Ofício nº 235/2025

**Assunto:** Resposta ao requerimento 145/2025 – Protocolo 1533/2025

**Assunto:** Notificação sobre irregularidades na execução da Unidade Básica de Saúde Ito Alves

## RELATÓRIO TÉCNICO DE INSPEÇÃO - OFÍCIO 148

## 3. Janelas sem película jateada

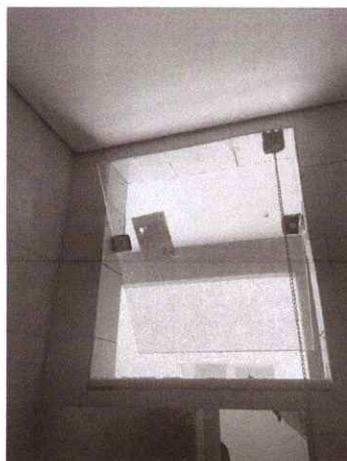
- Divergência com o previsto na planilha orçamentária.

## 4. Rampa de entrada e ladrilhos hidráulicos

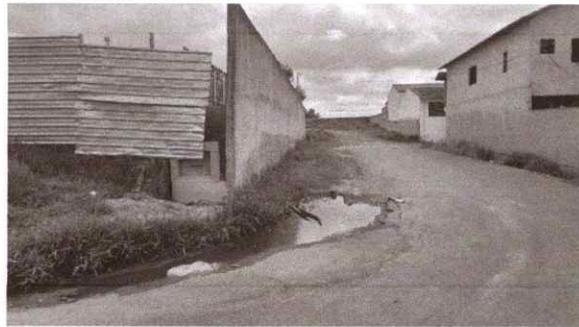
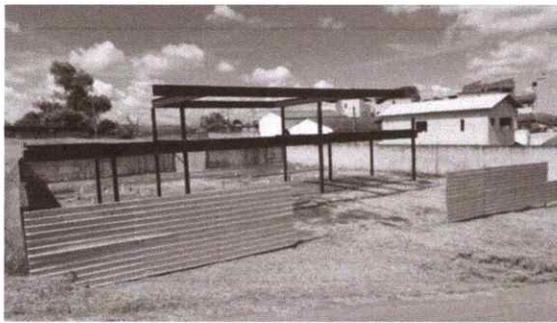
- A rampa de entrada de veículos está fora do padrão especificado.

### 9. Caixas d'água sem tampa

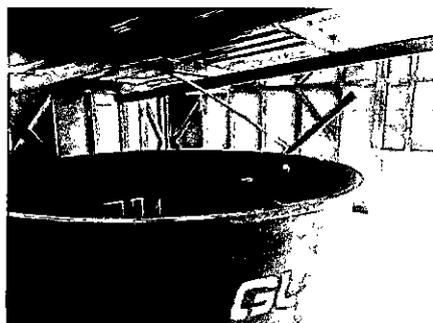
- Ambas as caixas d'água estão sem tampa.

**DETALHE 03**  
IMPERMEABILIZAÇÃO DA CAIXA D'ÁGUA  
ESCALA .....1/75

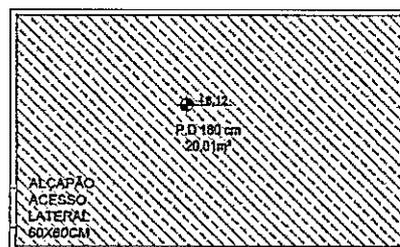
- O item está sendo medido, mas a impermeabilização possivelmente não foi realizada.

DRENAGEM MURO DE CONTENÇÃO  
SEM ESCALA

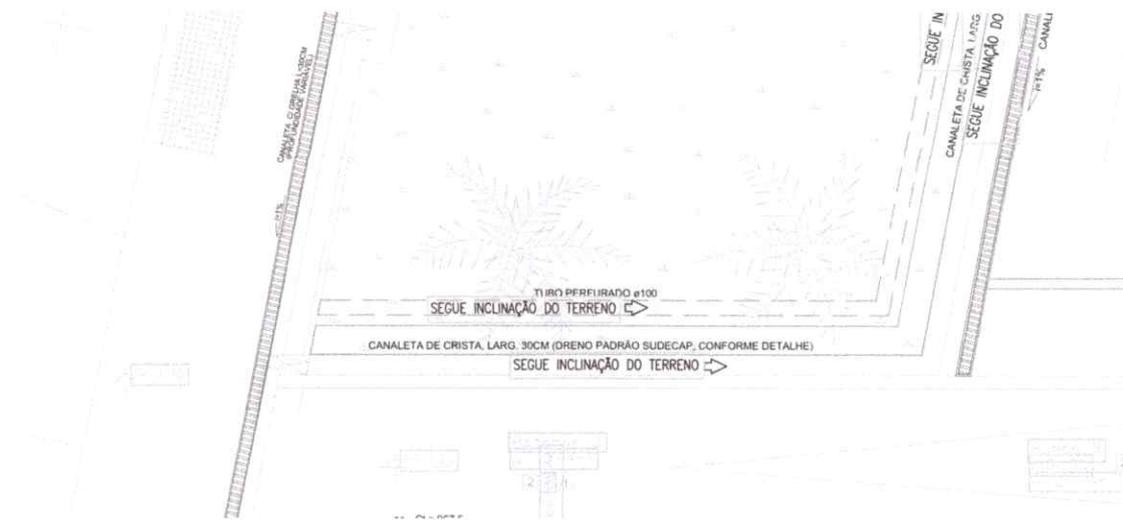
- Ausência de drenagem no muro de arrimo, conforme detalhe do projeto esgotamento sanitário e drenagem projeto hidrossanitário, prancha 04.

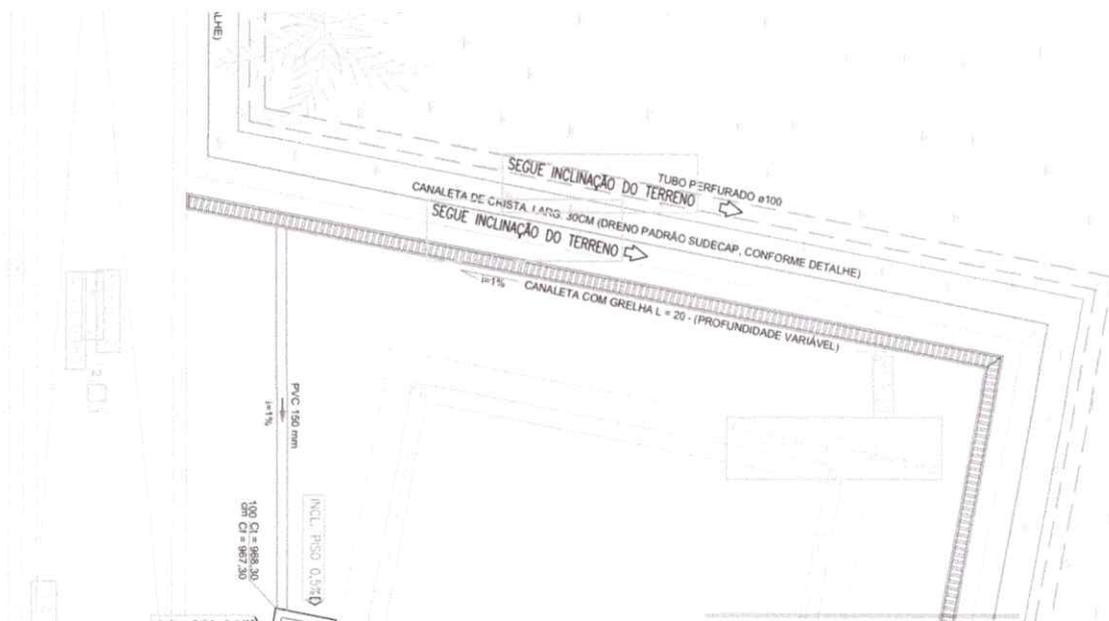
- Ausência de canaleta de crista ao redor de toda a escola, conforme projeto esgotamento sanitário e drenagem projeto hidrossanitário, prancha 01.

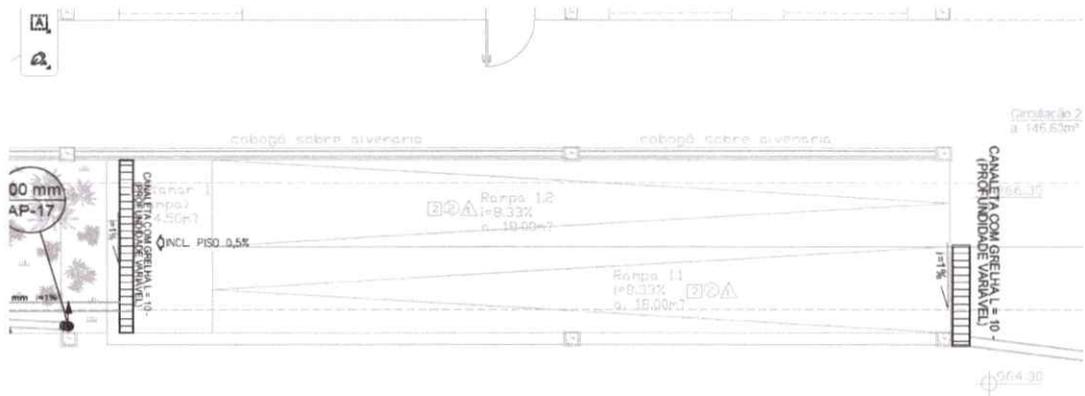
- Ausência de canaleta com grelha e drenagem por toda a escola, conforme projeto esgotamento sanitário e drenagem projeto hidrossanitário, prancha 01.

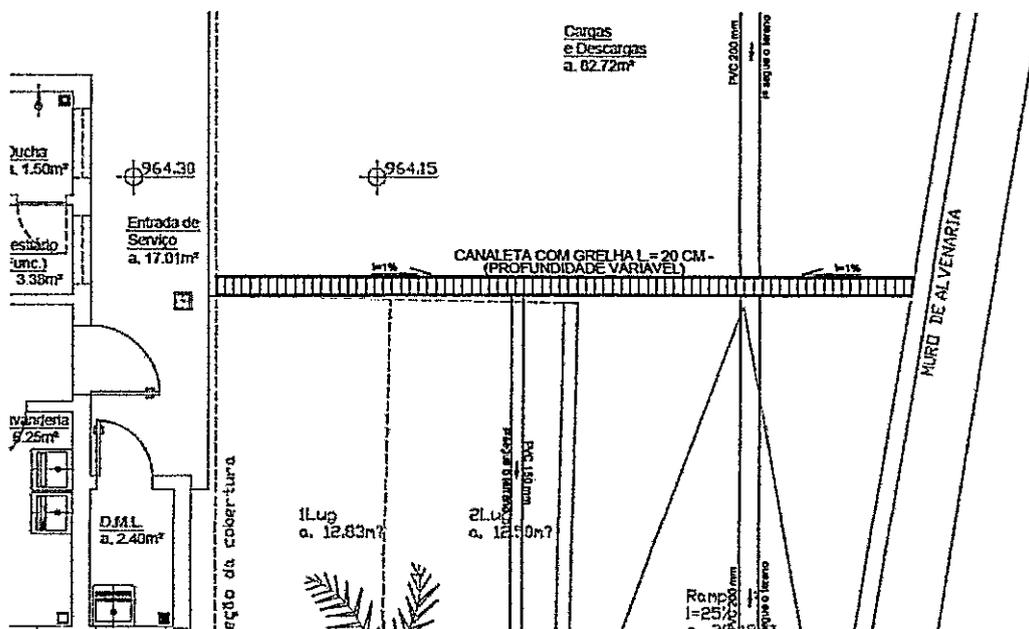
- Ausência de canaleta com grelha na rampa, conforme projeto esgotamento sanitário e drenagem projeto hidrossanitário, prancha 01.

- O tubo de PVC na imagem abaixo está com 75 mm, enquanto no projeto deveria ser 100 mm.

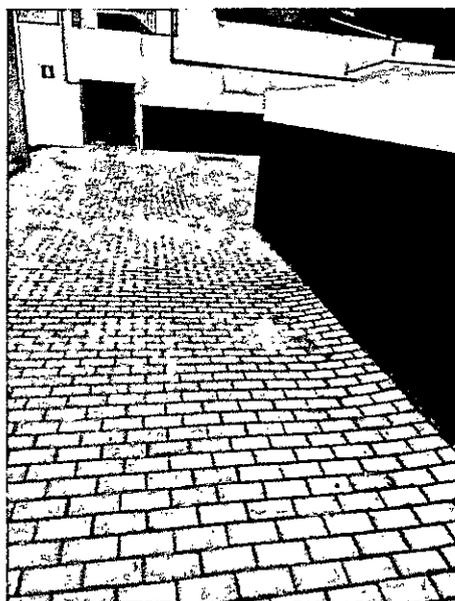
- Ausência de canaleta com grelha, conforme projeto esgotamento sanitário e drenagem projeto hidrossanitário, prancha 01.

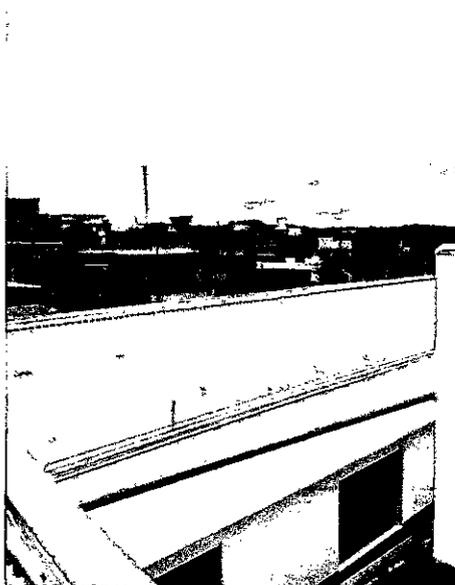
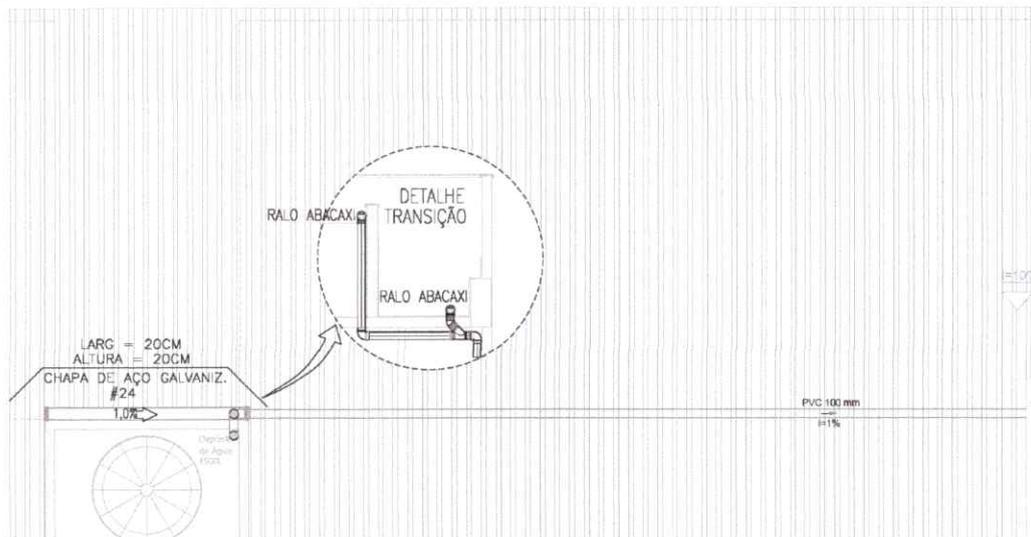
- Todos os blocos encontram-se com bastante água e vazamentos (bloco 2 está com a situação mais precária).
- Blocos intertravados desnivelado e acumulando poças de água.

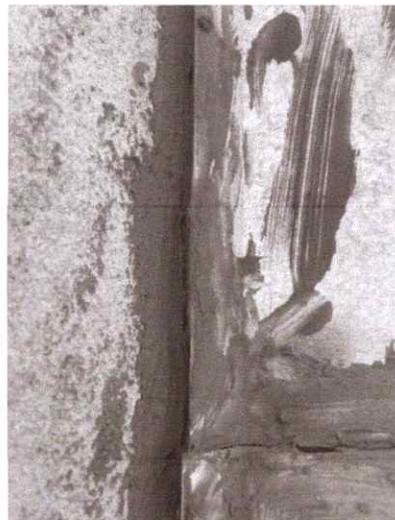
- O telhado do bloco 2 foi executado com a caída da água invertida, conforme projeto esgotamento sanitário e drenagem projeto hidrossanitário, prancha 03.

- Rufos instalado de forma errada.
